改善箇所説明図

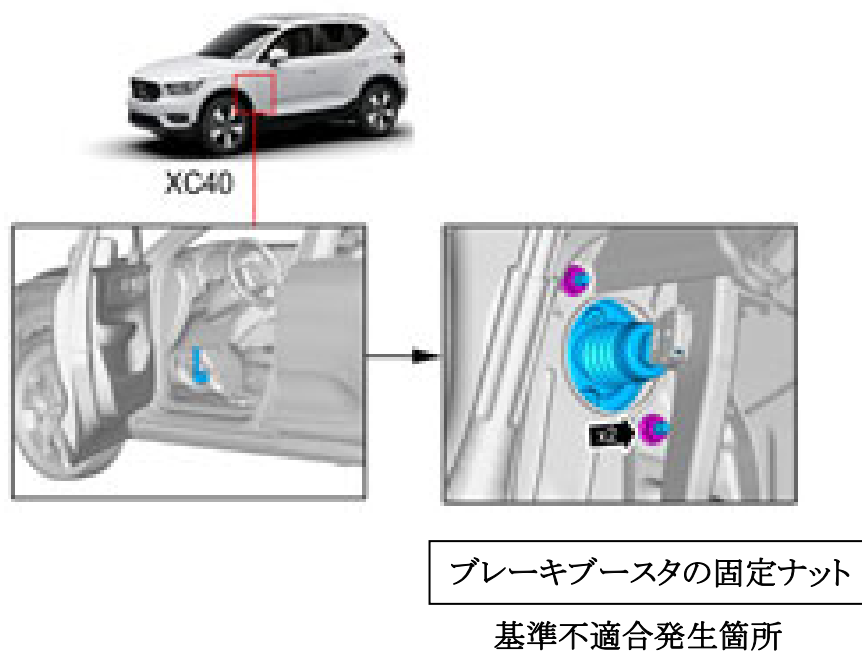
基準不適合発生箇所

ブレーキブースタにおいて、固定ナットの締付トルクの設計が不適切なため、2箇所が適切なトルクで締め付けられていないことがある。そのため、使用過程で当該固定ナットが緩み、異音が発生して、最悪の場合、ブレーキの踏み代を正しく検知できずに制動力が低下するおそれがある。

改善の内容

全車両、ブレーキブースタの該当するナットを対策品に交換し、対策した規定トルクで締め直す。

識別

運転者席側ドアアヒンジ取り付けボルト(上側)の頭に白ペンを塗布する。
